Le nouveau couvercle ne se ferme pas

Le capot du Mini Heki Plus et Mini Heki Style a reçu un nouveau design.

Kit levier de verrouillage 4460004752

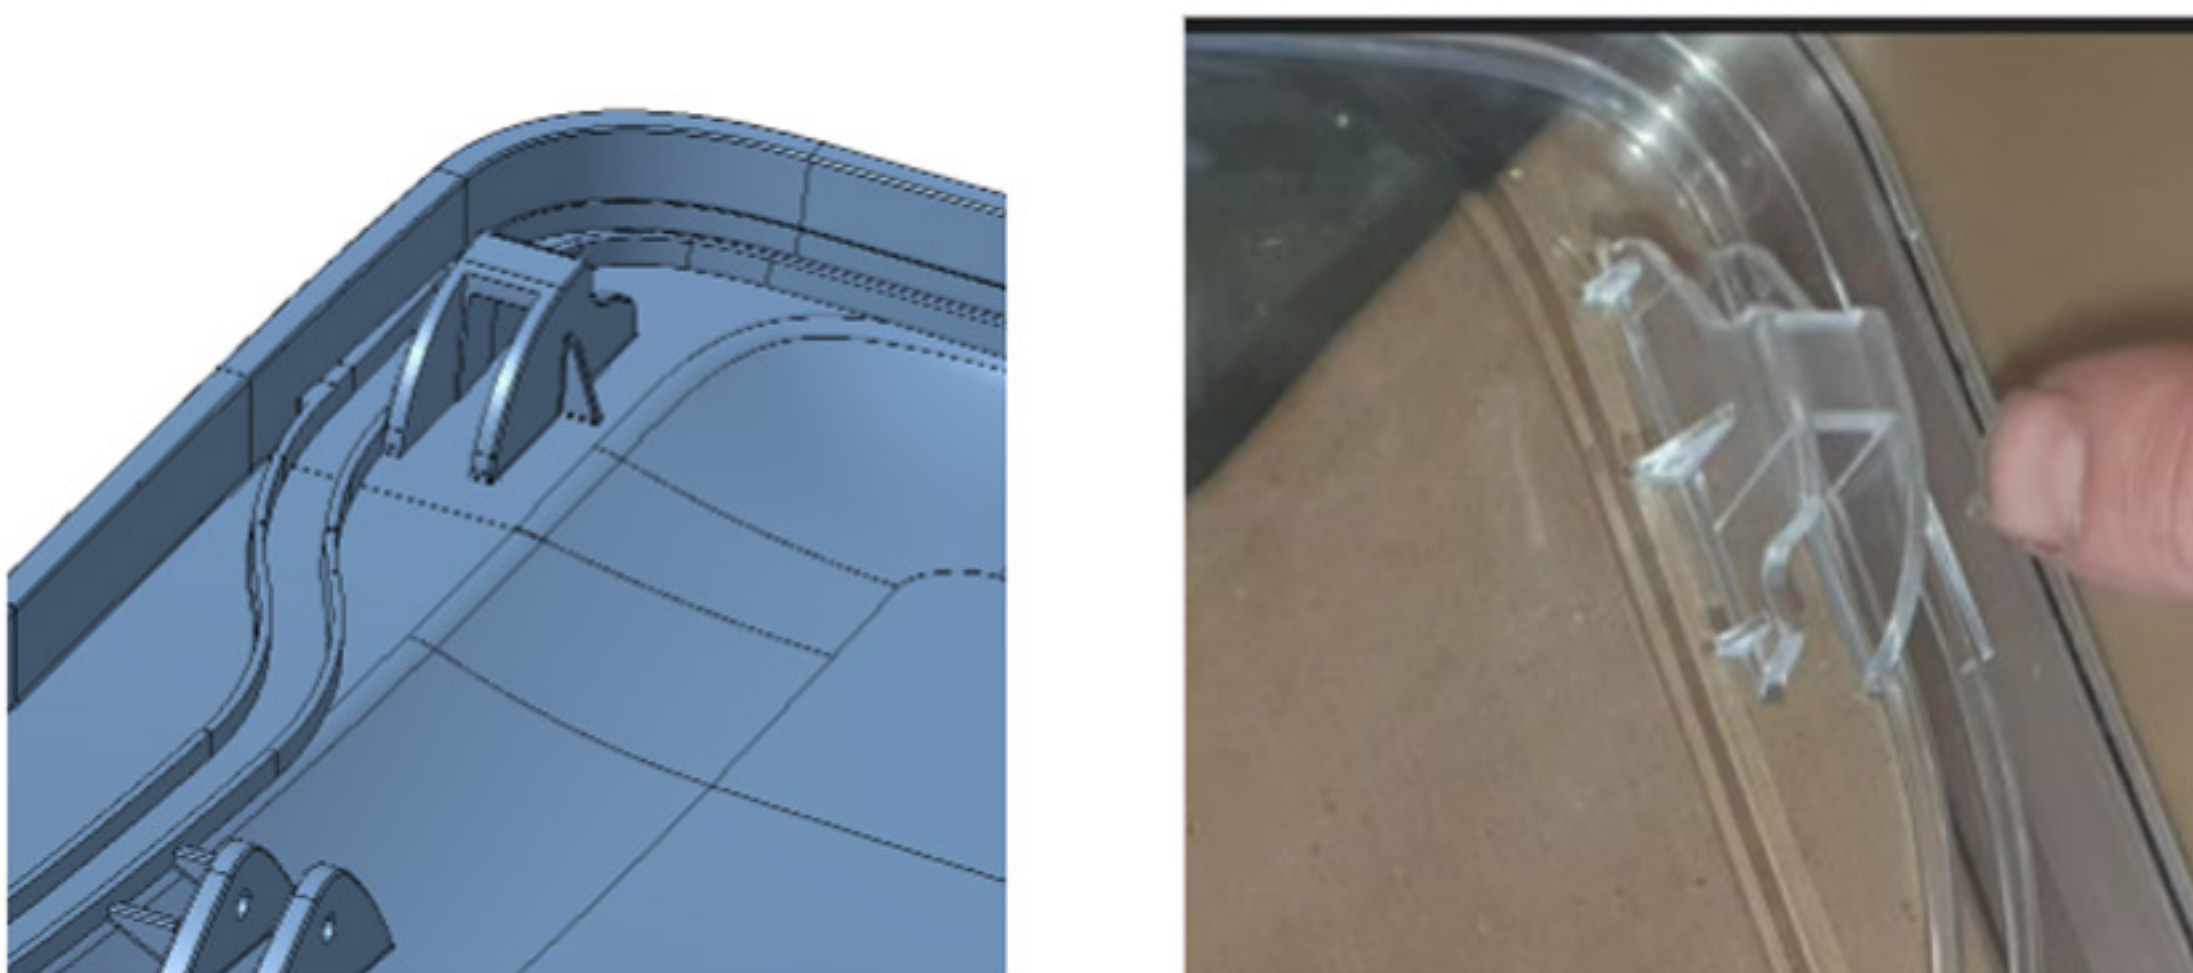
En raison des tolérances de fabrication, il peut arriver dans de rares cas que le nouveau capot ne puisse pas être monté avec les anciens leviers de verrouillage, jusqu'à la date de fabrication d'avril 2022.

Si tel est le cas, les leviers de verrouillage doivent être remplacés par le kit 4460004752.
